Rapport 299

**Projet d'aménagement de la phase 3
de la promenade Samuel-De Champlain
entre la côte de Sillery
et la côte Gilmour à Québec**

Rapport d'enquête et d'audience publique

Septembre 2013

Figure 3 – suite

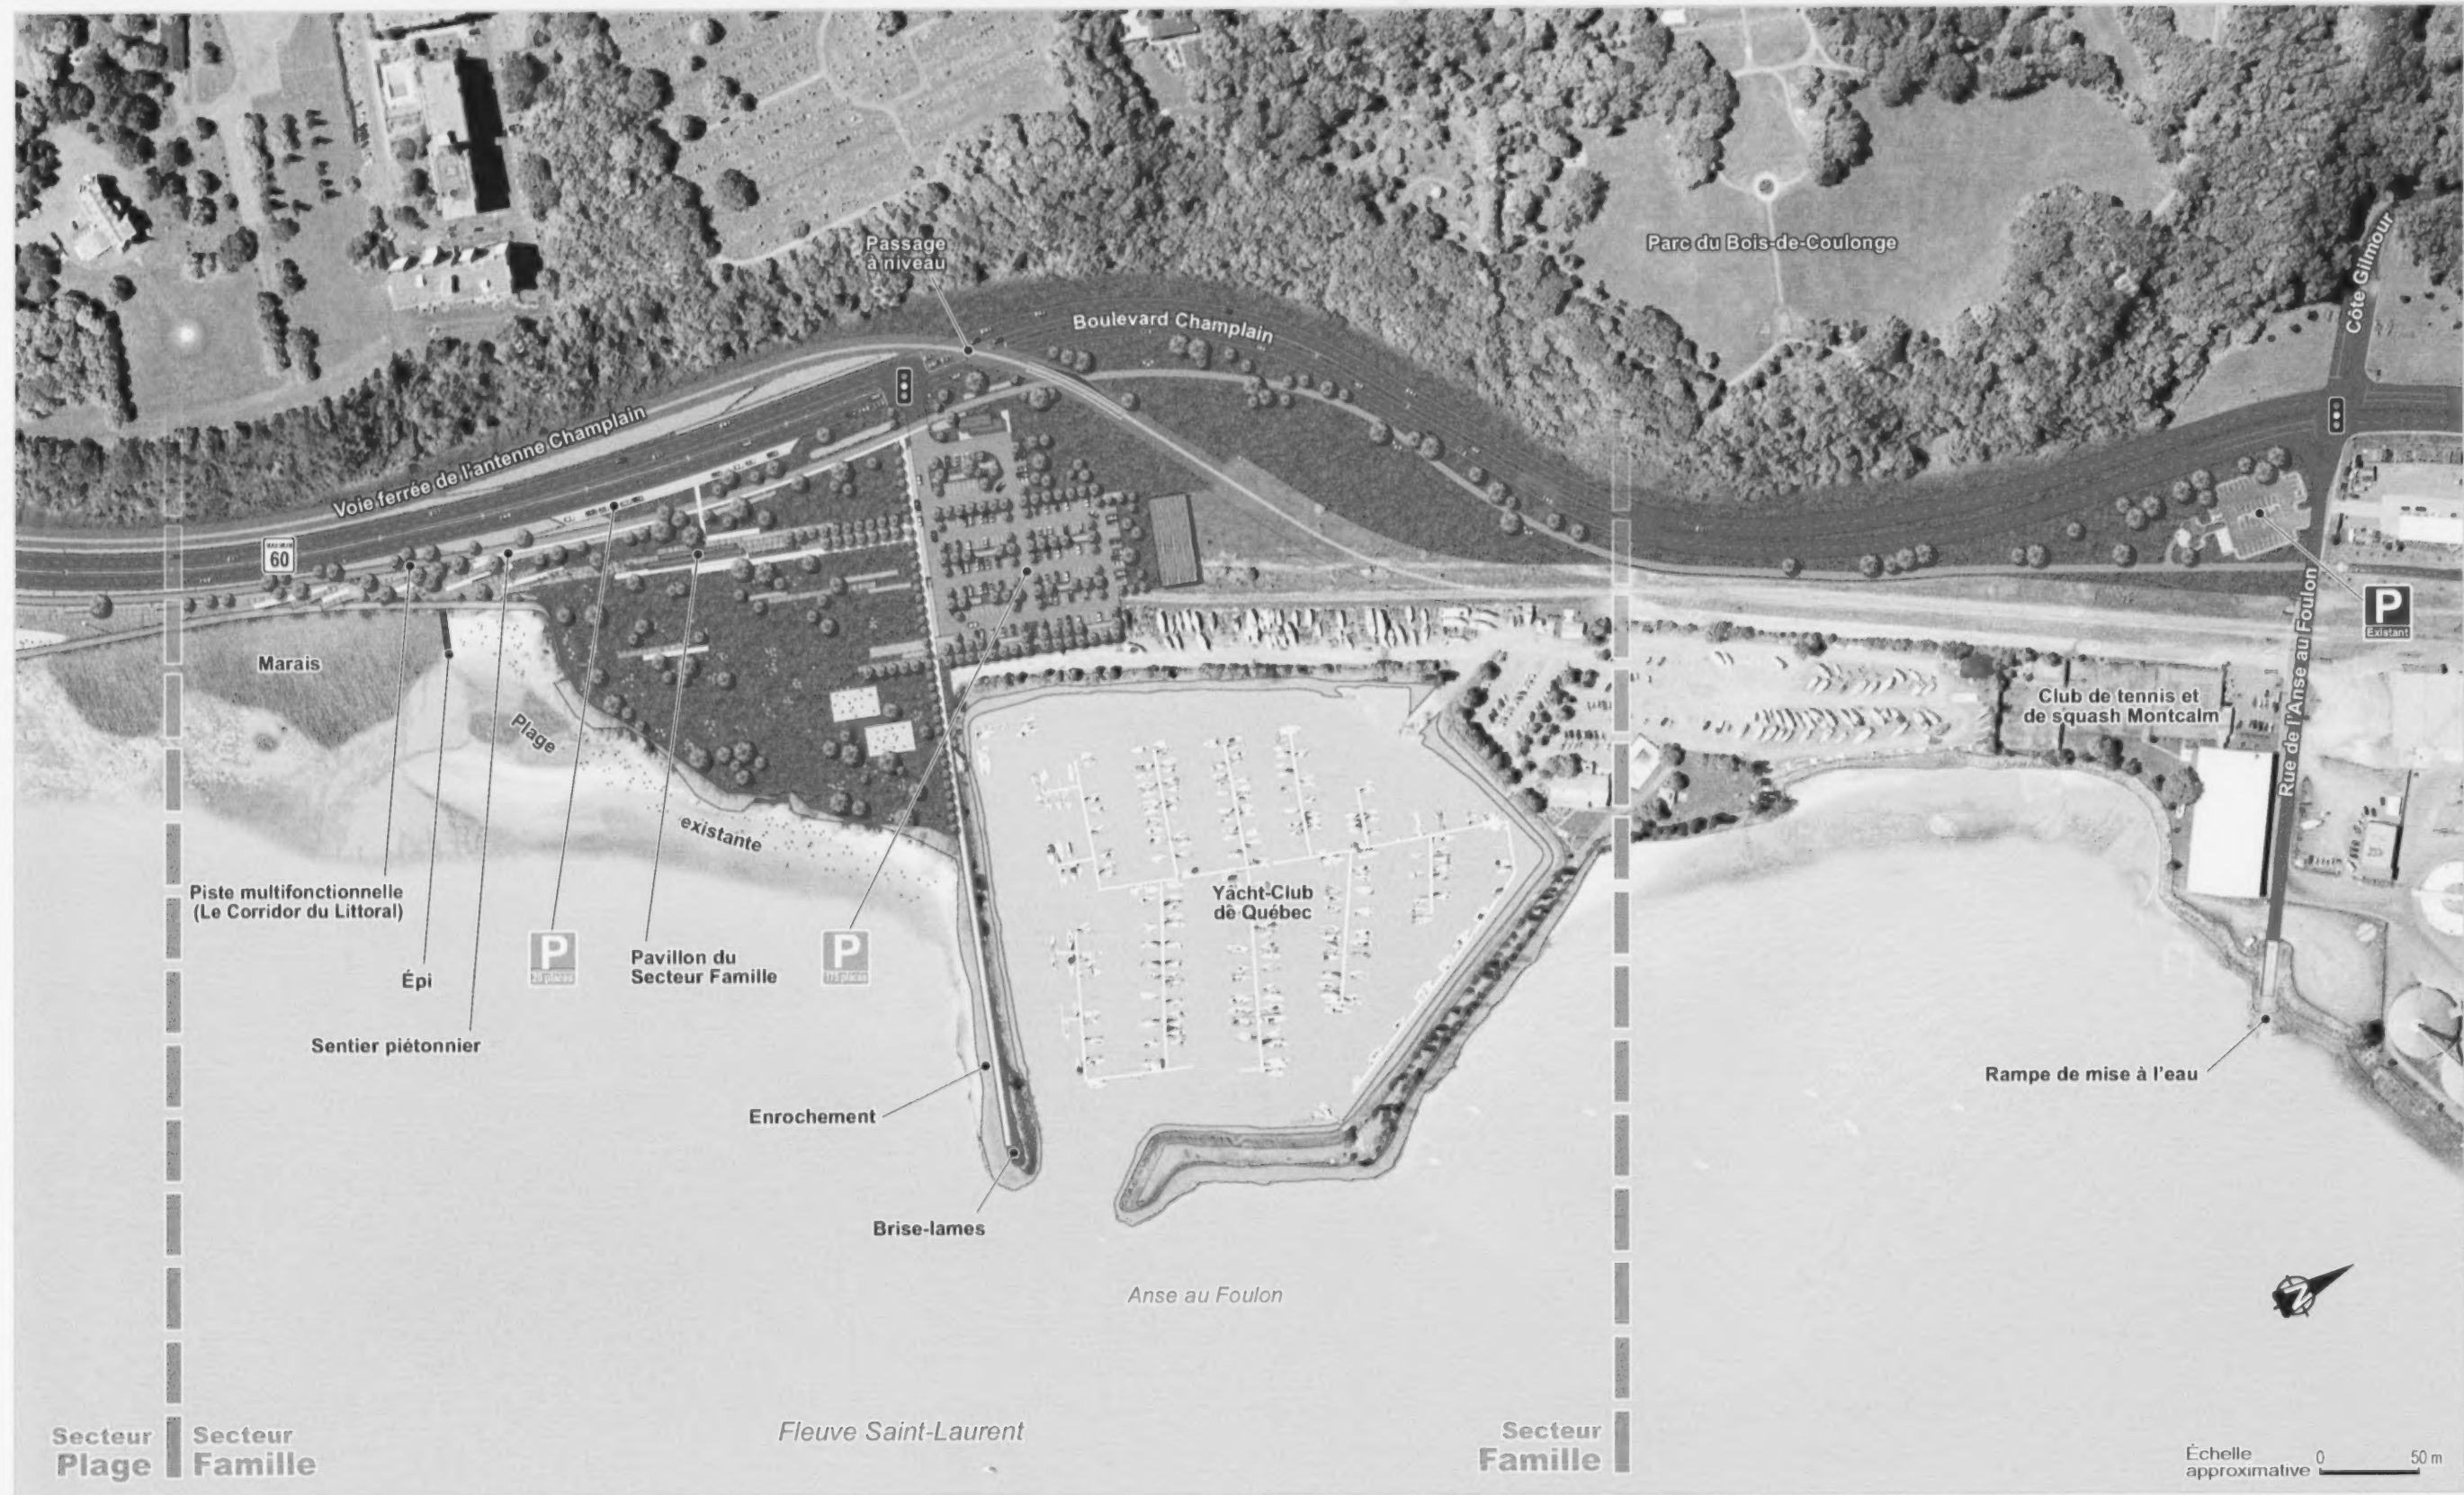
Le promoteur divise son projet en trois grands secteurs d'aménagement (figure 3). Le secteur Sillery comprend les terrains compris entre la côte de Sillery et le quai Frontenac alors que les secteurs Plage et Famille sont séparés par la partie terrestre la plus exiguë de la rive (DA24.1).

En plus de réaménager le tronçon de la côte de Sillery compris entre le boulevard Champlain et la voie ferrée, la CCNQ compte construire environ 145 places de stationnement entre le fleuve et la voie ferroviaire. Si des besoins se font ultérieurement ressentir, elle prévoit leur ajouter 205 places du côté de la falaise (figure 3). Entre-temps, ce terrain serait engazonné. Des travaux de consolidation des aménagements du parc de la Jetée sont également prévus (DA18 ; M. Philippe Plante, DT1, p. 26).
